Projekt „ ÚSTÍ NAD ORLICÍ – KANALIZACE A ČOV “

ZL č.1B-32

Stavební objekt (provozní soubor): SO 1.60 - čerpací stanice vratného a přebytečného kalu

REKONSTRUKCE STŘECHY

SO 1.60 ČERPAČÍ STANICE KALU
NAVRHOVANÝ STAV

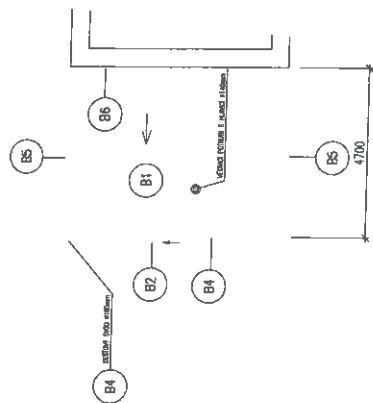
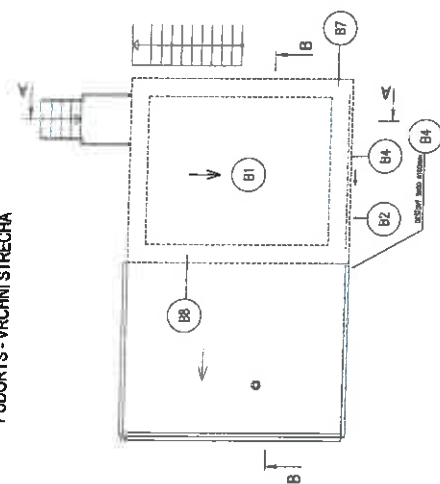
Objekt má dvě samostatné střechy. Jedna je nad podzemní komorou a druhá nad zděnou nástavbou .rojovery. Obě střechy jsou jednoplášťové ploché pultové se sklonem cca 4 stupně. Nosnou konstrukci tvoří železobetonové prefabrikované panely nad nástavbou a železobetonová deska nad podzemní komorou. Provedenou sondou bylo zjištěno, že krytina je tvořena dvěma vrstvami asfaltových pásů nad zděnou nástavbou a třemi asfaltovými pásy nad podzemní komorou. Pásy jsou nataveny na betonovou vyrovnávací vrstvu nad nosnou konstrukcí. Vrchní asfaltové pásy jsou ve špatném technickém stavu (celoplošné povrchové popraskání asfaltových pásů, lokální poruchy ve spojích pásů. Je zde výskyt na několika místech „puchýřů“, lokální netěsnosti vyskytující se v napojení asfaltových pásů na okapní plechy a lemovací oplechování u nástavby).

Bylo rozhodnuto, že bude provedeno očištění podkladové vrstvy po sejmutí krytiny a odstranění případných nesoudržných částí. Podkladní vrstva bude penetrována asfaltovým nátěrem po provedení opravy. Na opravenou podkladní vrstvu bude položena parozábrana z SBS modifikovaných asfaltových pásů, tepelně izolační vrstva a střešní krytina tvořena ze dvou vrstev SBS modifikovaných asfaltových pásů.

Bude provedeno očištění podkladové vrstvy po sejmutí krytiny a odstranění případných nesoudržných částí. Podkladní vrstva bude penetrována asfaltovým nátěrem PENETRAL ALP (PARAMO) popř. DEKPRIMER (DEKTRADE). Nerovnosti podkladní vrstvy budou vypraveny vhodnou opravnou a vyrovnávací rychletuhnoucí hmotou na cementové bázi, např. WEBER.BAT. Na opravenou podkladní vrstvu bude položena parozábrana z SBS modifikovaných asfaltových pásů ELASTEK 50 SPECIAL MINERAL. Tepelně izolační vrstva je navržena ze systému POLYDEK. Ten se skládá z izolantu EPS100S (expandovaný polystyren) tl.120mm s nakaširovaným asfaltovým pásem G200S40. Dílce "Polydek" budou k podkladu lepeny horkým asfaltem AOSI a to dle TP výrobce dílců. Po obvodě atiky u střechy nad zděnou nástavbou budou provedeny z tepelné izolace náběhové klíny. Střešní krytinu budou tvořit dvě vrstvy SBS modifikovaných asfaltových pásů. Spodní vrstva bude z pásů ELASTEK 50 SPECIAL MINERAL a horní z ELASTEK 50 SPECIAL DEKOR s břidličným posypem. Krytina bude přetažena přes plechový profil UNIDEK a dále na vrchní plochu atiky,

Klempířské prvky budou provedeny z pozinkovaného plechu tl.0,6mm. Na okraji střechy nad podzemní nádrží (nižší střecha) mimo okapní část bude vytvořena nízká atika z ukončovacího prvku UNIDEK (DEKTRADE). UNIDEK se skládá ze tří základních prvků. Základem je samotná ukončovací lišta, vyráběná v délce 2,5m pro izolant 120mm. Tato je ve své přechodové hraně opatřena výztuhou z pozinkovaného plechu o tl. 1,25mm a tyto dva prvky jsou vzájemně snýtovány. Ukončovací lišta bude kotvena do podkladní konstrukce Třetím prvkem je dilatační spojka vkládaná mezi jednotlivé lišty při montáži.

SO 1.60 ČERPAČÍ STANICE KALU
STÁVAJÍCÍ STAV A BOURÁNÍ

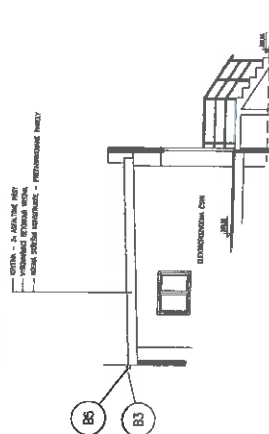
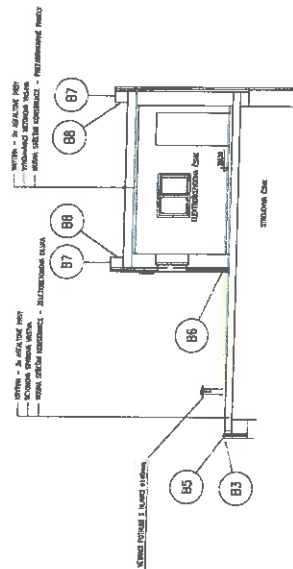
V celkově špatném stavu jsou u objektu vrchní asfaltové pásy stávající krytiny. Je zde celoplošné povrchové popraskání asfaltových pásů a patrné jsou lokální poruchy ve spojích pásů a je zde výskyt na několika místech „puchýřů“. Lokální netěsnosti se vyskytují rovněž v napojení asfaltových pásů na okapní plechy a lemovací oplechování atiky.

Bude sejmuta stávající krytina skládající se ze dvou resp. tří vrstev asfaltových pásů a odstraněny budou veškeré klempířské konstrukce a prvky.

- B1 STŘEŠNÍ KRYTINA
VŘCHNÍ STŘECHA - 2x ASFALTOVÉ PASTY, CELKOVÁ 24 m²
SPODNÍ STŘECHA - 3x ASFALTOVÉ PASTY, CELKOVÁ 27 m²
- B2 DEŠŤOVÉ ŽLABY (VĚTNÉ 1140) A HRDLA
CELKOVÁ DL - 11,2m
- B3 DEŠŤOVÉ SPODY - Ø100mm (VĚTNÉ 600mm)
CELKOVÁ DL - 4,5m
- B4 OKAPNICE
CELKOVÁ DL - 11,2m
- B5 STĚNÉ LIMOVNÍKY
CELKOVÁ DL - 9,4m
- B6 SOKLOVÉ LIMOVNÍKY
CELKOVÁ DL - 6,0m
- B7 OPLECHOVNÍ KOSILNÝ ATYK
CELKOVÁ DL - 17,2m
- B8 OPLECHOVNÍ STĚNY ATYK
CELKOVÁ DL - 17,2m
